**Communauté de communes Bretagne Romantique**  
**Commune de Combourg**

**ENQUÊTE PUBLIQUE PORTANT SUR**  
**LE PROJET DE RÉVISION DU PLAN LOCAL D'URBANISME**  
**DE LA COMMUNE DE COMBOURG**

Enquête N°E2000062/35

**CONCLUSIONS & AVIS MOTIVÉ SUR LE PROJET**

#### Plan archéologique

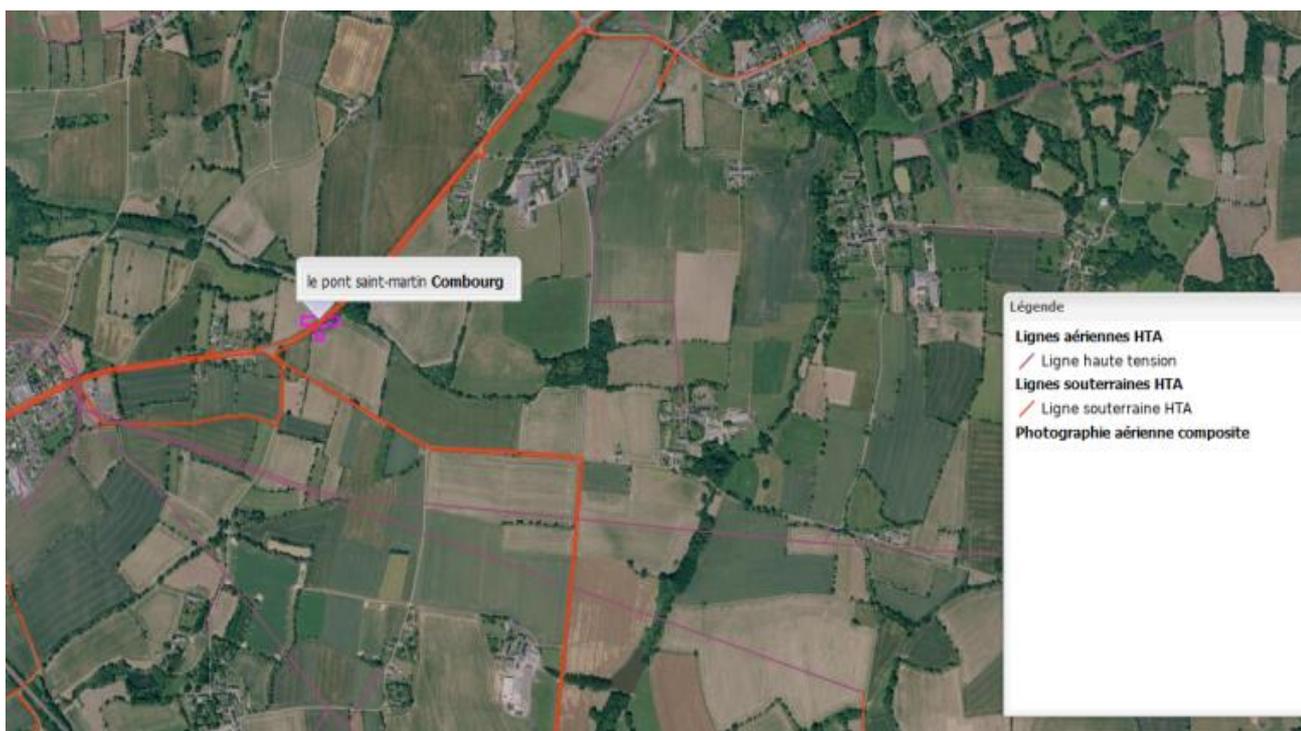
L'État demande que *le plan des zones archéologiques fasse apparaître les numéros de zones demandées pour pouvoir se reporter à la liste fournie et un dispositif graphique sera choisi pour distinguer la nature de ces zones.*

*Le maître d'ouvrage apporte une réponse partielle satisfaisante : Un plan des zones archéologiques figure en annexe du PLU. Celui-ci sera complété par le numéro de la zone. Il conviendrait qu'un dispositif graphique soit choisi pour distinguer la nature de ces zones.*

En rouge Combourg, le corridor régional n° 16 : espace avec les gros tiretés noirs.

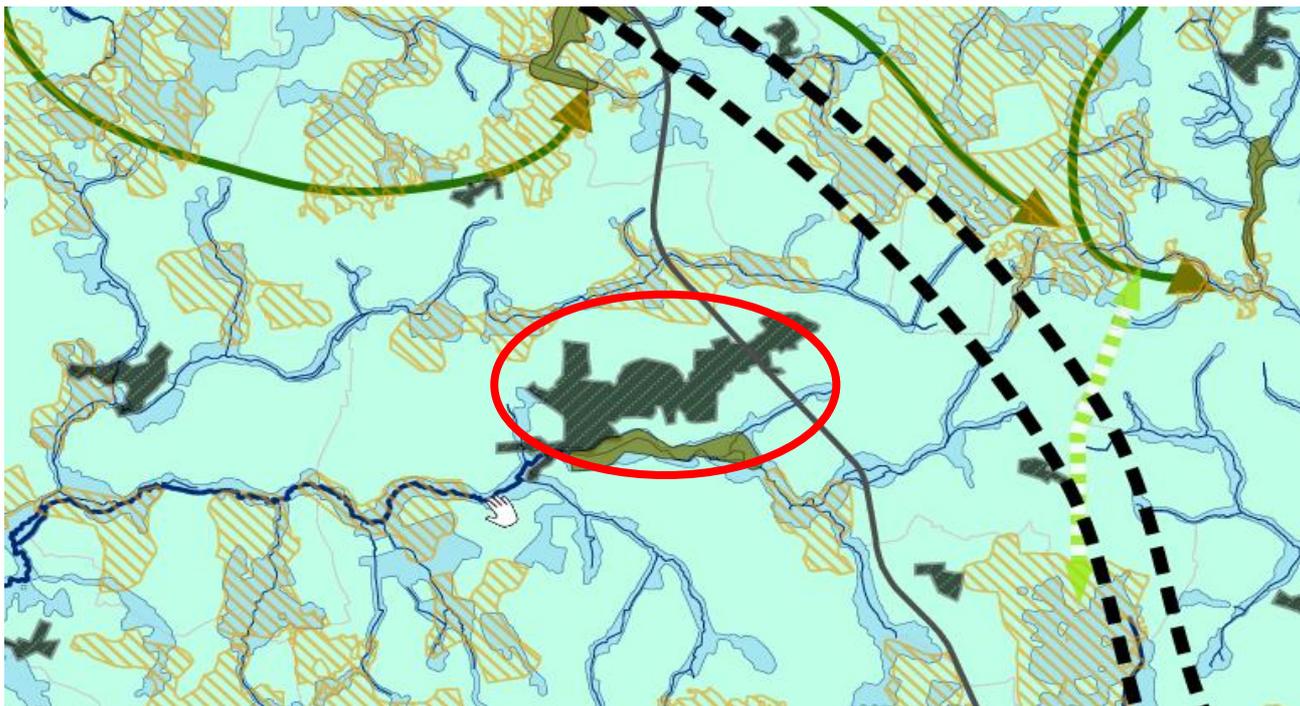
Le PETR préconise que le projet intègre la prise en compte de la restauration d'un corridor écologique dégradé qui concerne la partie Est du territoire communal.

*Le maître d'ouvrage fait la réponse suivante : le SCOT indique que ce sont bien aux auteurs des documents d'urbanisme d'identifier les corridors à l'échelle locale.*

*Cette réponse n'est pas satisfaisante. Le corridor écologique a un rôle complémentaire à la trame verte et bleue. Il se situe en partie en dehors de cette trame et permet notamment des échanges d'espèces animales. Le corridor écologique régionale n° 16 est cité seulement dans le rapport de présentation. Il ne suit pas les cours d'eau existants. Son espace paraît surtout selon un zonage A. Il a une largeur qui paraît se situer entre 800 et 850 m laissant de la marge par rapport aux exploitations agricoles en place.*

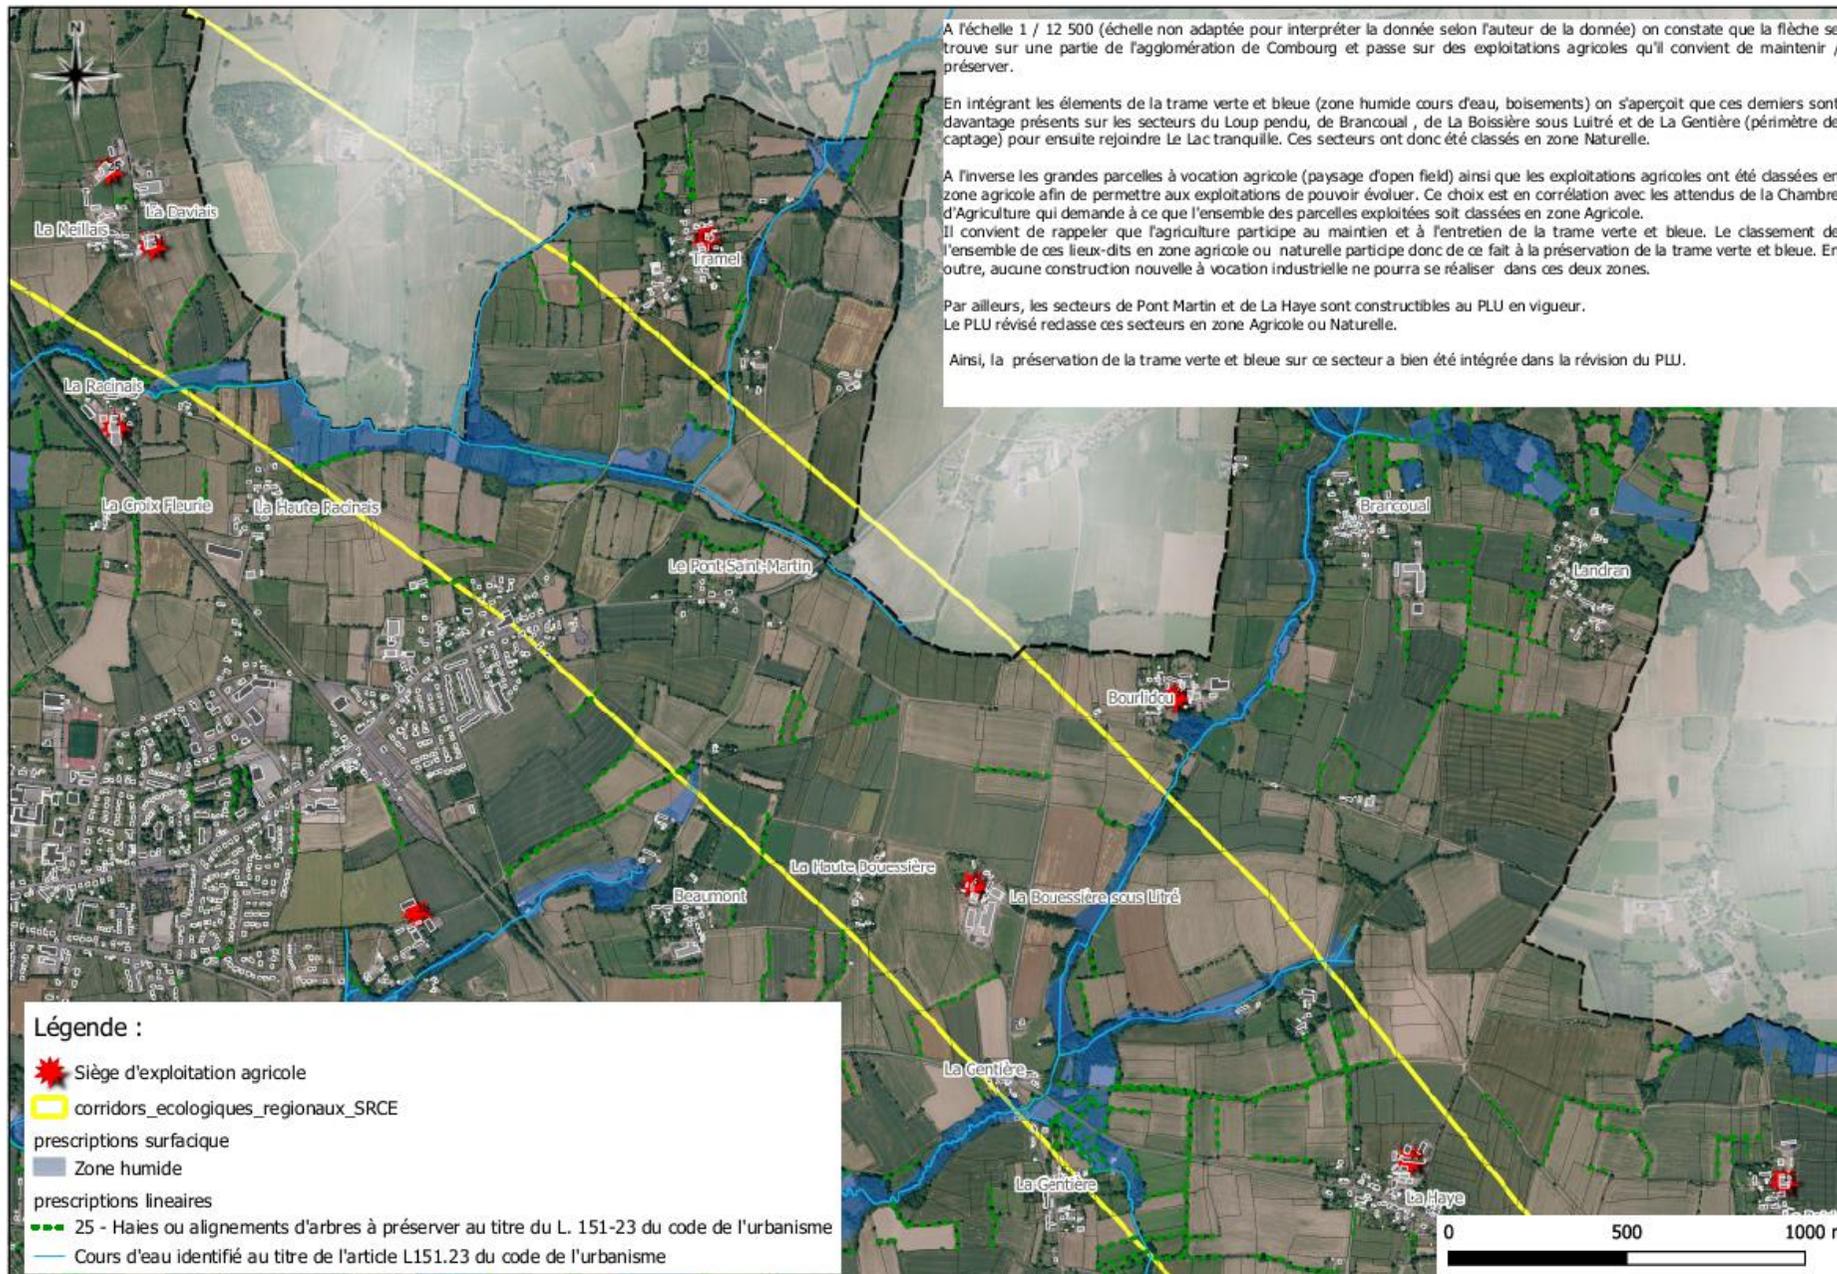
*Dans les deux pages précédentes, le bureau d'Études QUARTA a établi deux cartes avec le tracé du corridor écologique régional n° 16 dans le secteur Nord-EST. La parcelle E 331, support du projet de méthanisation, est notamment incluse dans ce corridor.*

*La connexion Nord-Est de la continuité écologique dans le PADD est à corriger.*

A l'échelle 1 / 12 500 (échelle non adaptée pour interpréter la donnée selon l'auteur de la donnée) on constate que la flèche se trouve sur une partie de l'agglomération de Combourg et passe sur des exploitations agricoles qu'il convient de maintenir / préserver.

En intégrant les éléments de la trame verte et bleue (zone humide cours d'eau, boisements) on s'aperçoit que ces derniers sont davantage présents sur les secteurs du Loup pendu, de Brancoual, de La Boissière sous Litré et de La Gentière (périmètre de captage) pour ensuite rejoindre Le Lac tranquille. Ces secteurs ont donc été classés en zone Naturelle.

### Périmètre Nord Est de l'AVAP approuvé par le conseil municipal du 13 décembre 2017.

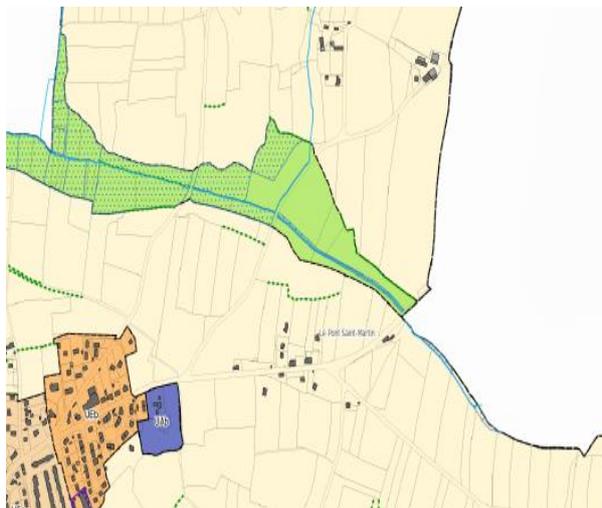
M. HAVETZ (courriel M5) rappelle que le conseil municipal par délibération du 13 décembre 2017 a approuvé l'AVAP qui dans son périmètre principal inclut au nord du bourg la vallée du Bourlidou. Il observe "La vallée du Bourlidou est mentionnée mais n'est pas matérialisée sur la carte du PLU."

Le tracé de la vallée du Bourlidou est méconnu, facteur plaidant pour son probable peu d'intérêt. L'AVAP semble n'en comporter qu'une faible fraction.
